RÉPONSES À LA SÉRIE 1 DE QUESTIONS ET
COMMENTAIRES DU MELCCFP

Projet éolien Les Jardins

Dossier 3211-12-267

SEPTEMBRE 2025

Variantes

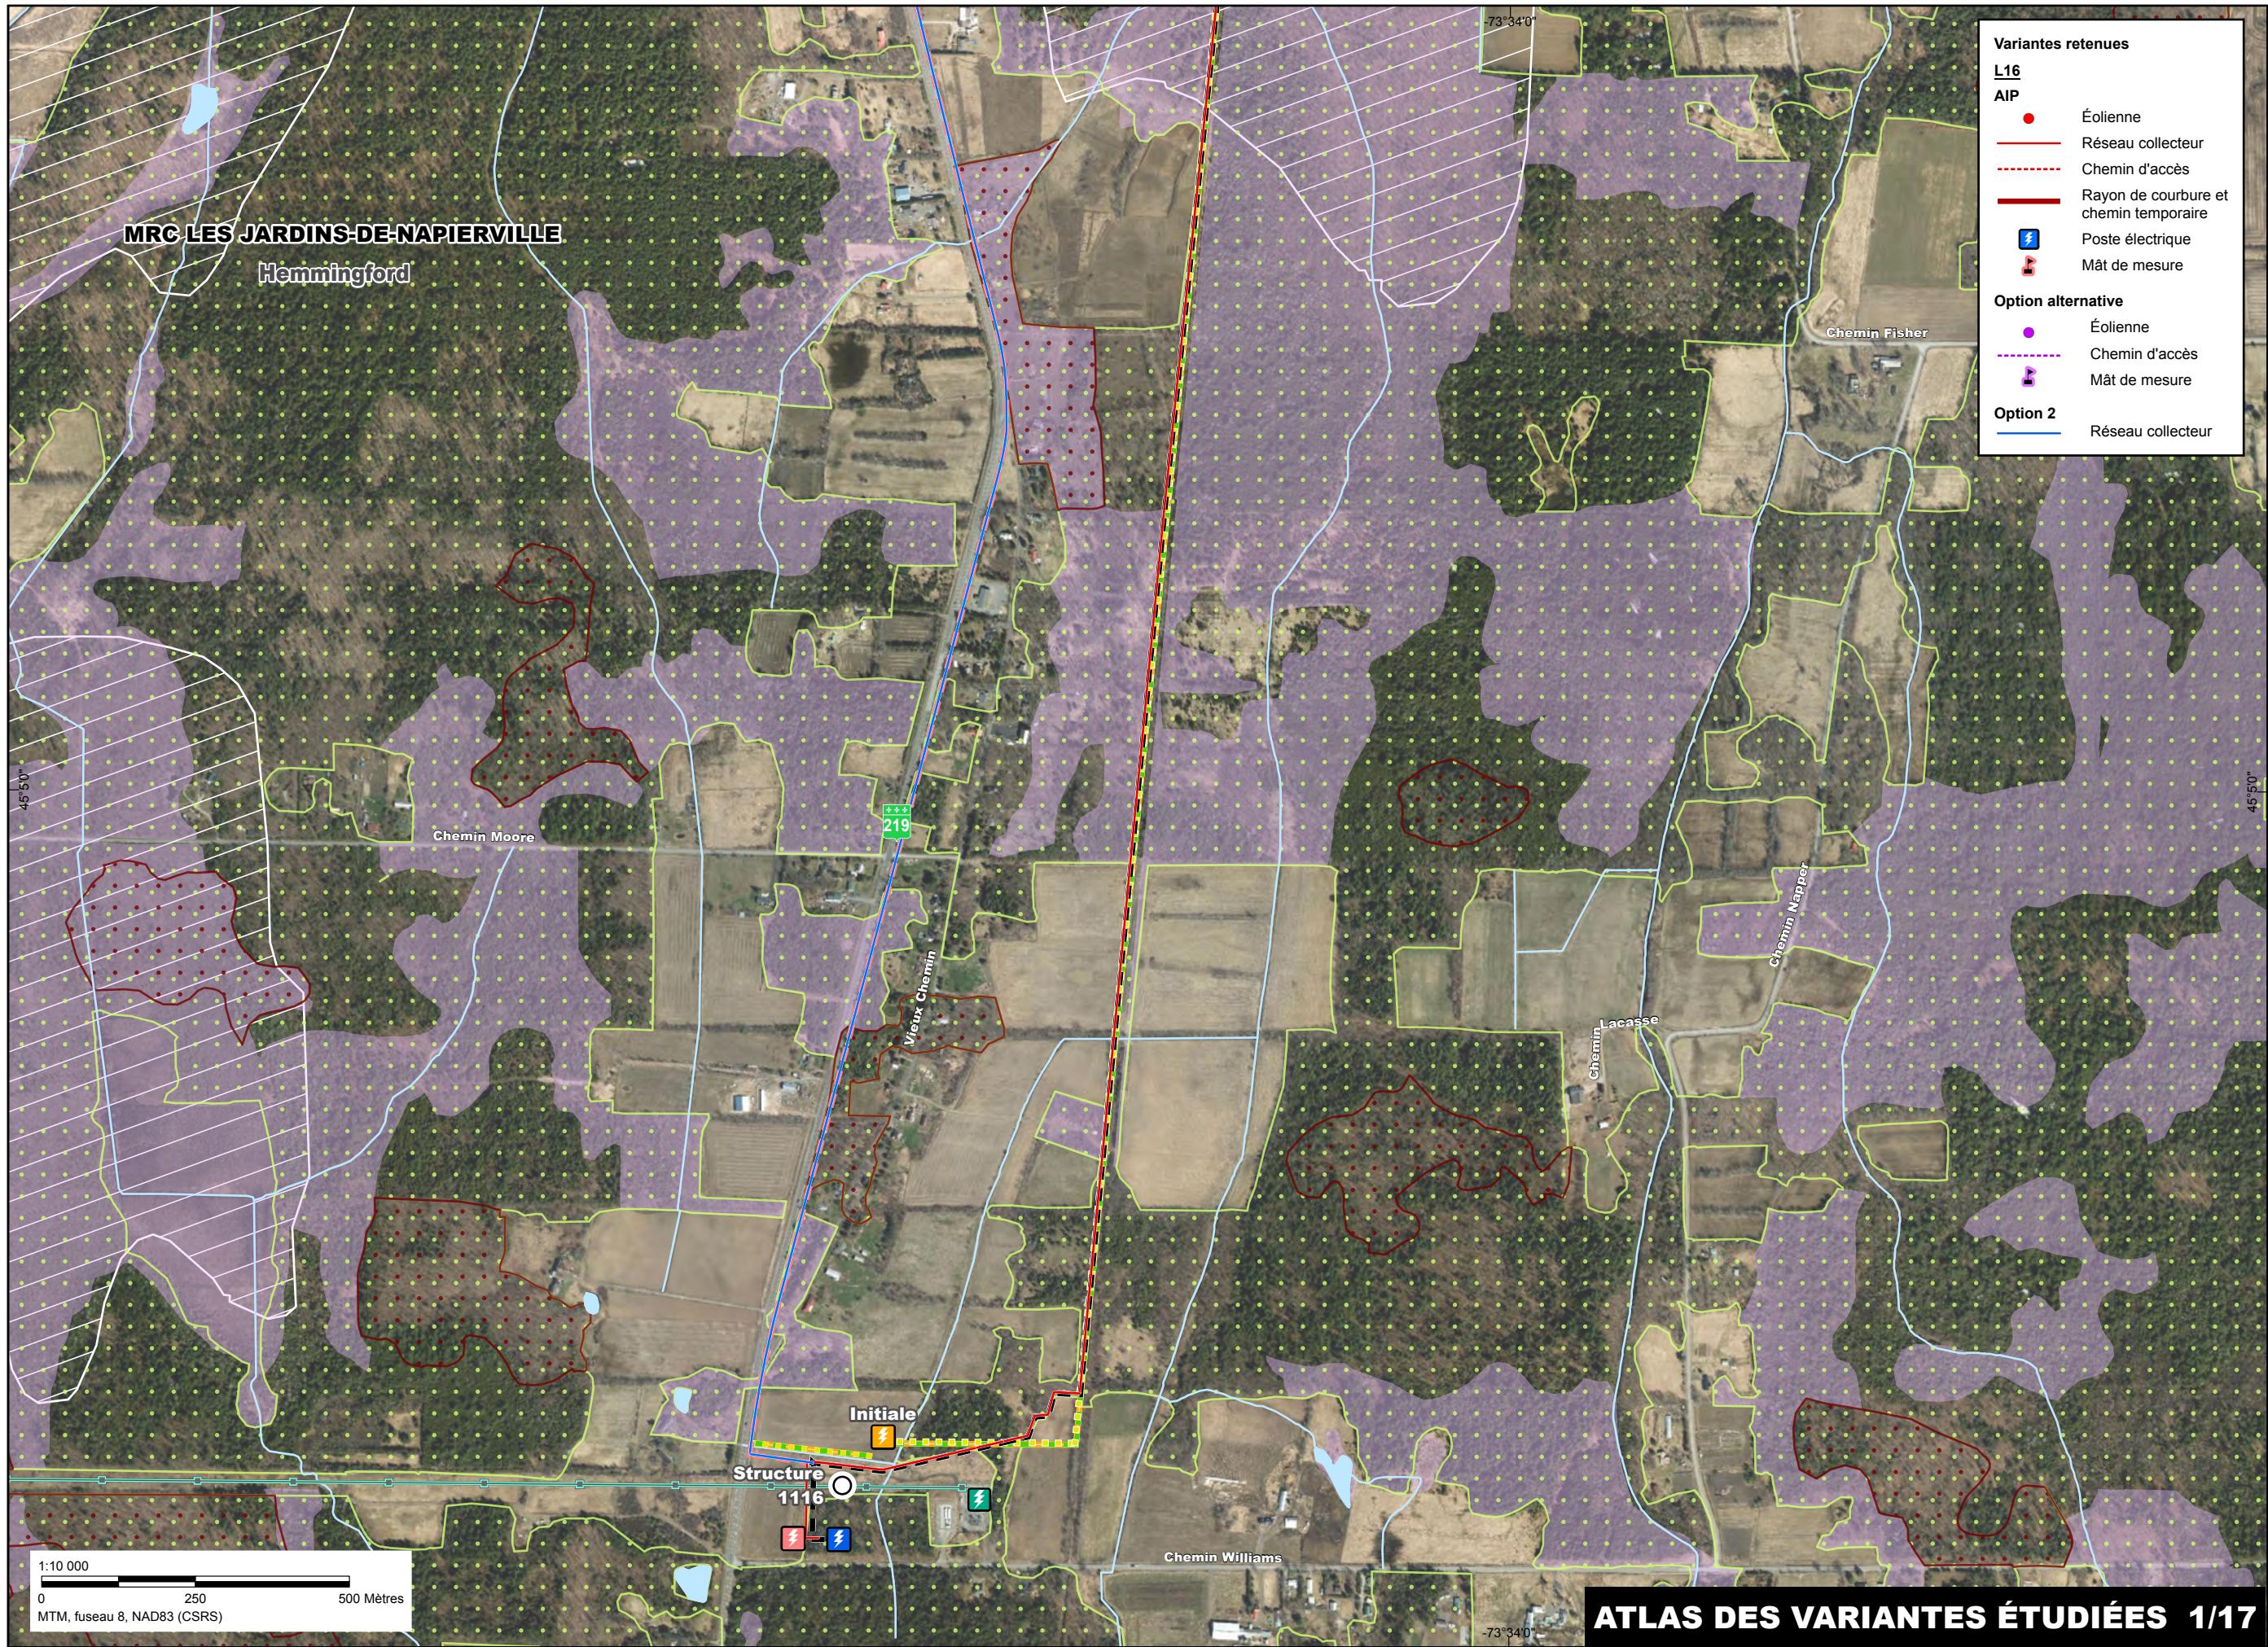
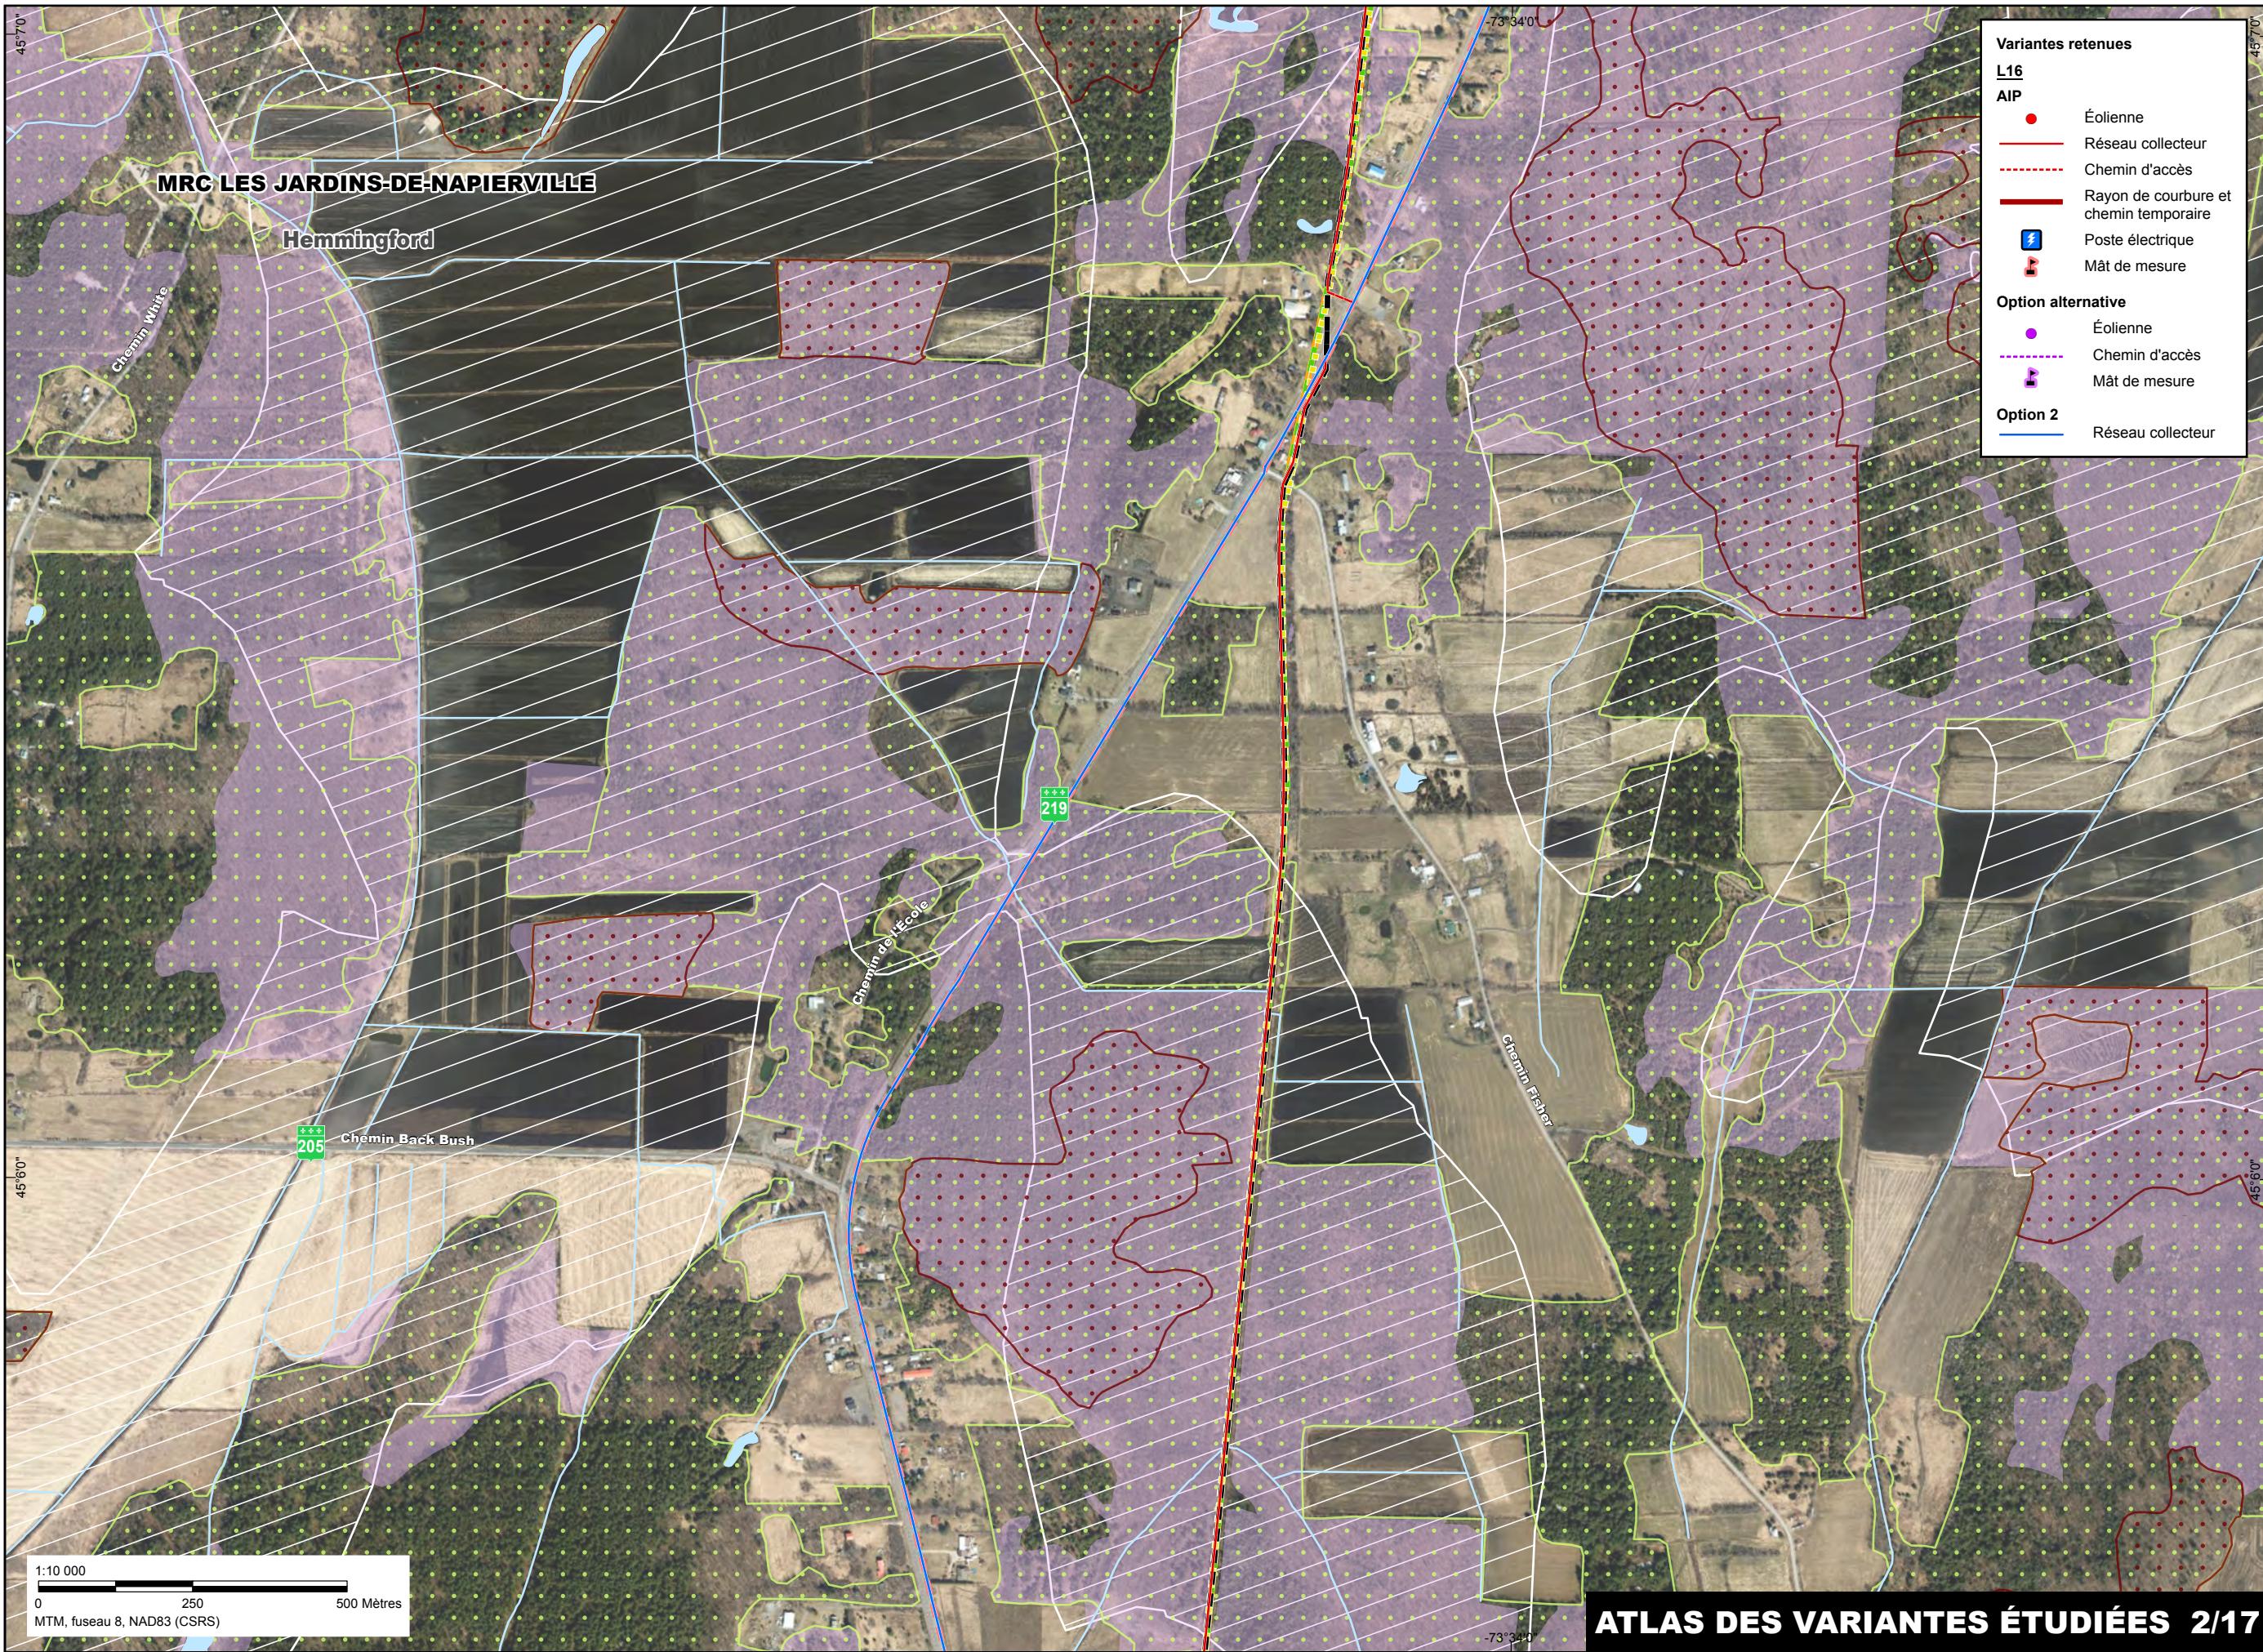
QC - 4 À différents endroits du rapport principal de l'étude d'impact, notamment aux sections 3.1, 3.4, 5.5 et 7, il est question de la configuration du projet et de la prémissse utilisée dans le cadre de l'évaluation des impacts du projet. L'initiateur mentionne notamment qu': « *il est important de mentionner que, pour ne pas surestimer les effets du projet, cette analyse des impacts examine les 21 emplacements potentiels considérés pour l'implantation d'éoliennes, ainsi que le réseau collecteur et les chemins connexes. L'analyse des impacts est aussi effectuée pour un emplacement de mât de mesure et le poste de transformation. L'analyse des impacts présentée dans ce chapitre ne considère donc pas les emplacements alternatifs documentés précédemment. Il est toutefois permis de supposer que, si un emplacement alternatif est éventuellement retenu, les impacts présentés dans ce chapitre seront similaires en termes d'ampleur, de durée et d'étendue. Les impacts relatifs aux emplacements finaux retenus seront confirmés dans les demandes d'autorisation ministérielle* ». De plus, à la section 6.1.1 « Éoliennes », il est mentionné que :

R – 4 Pour la mise à jour de l'évaluation des impacts du projet, le lecteur est invité à lire le chapitre 7 révisé. Le document du chapitre 7 révisé est transmis en document complémentaire aux réponses. Mentionnons que les annexes 7-B, 7-C, 7-D et 7-E ont également été révisées et sont incluses dans le document du chapitre 7 révisé. L'annexe 7-A n'a pas été révisée et cette dernière n'est pas incluse dans le document du chapitre 7 révisé.
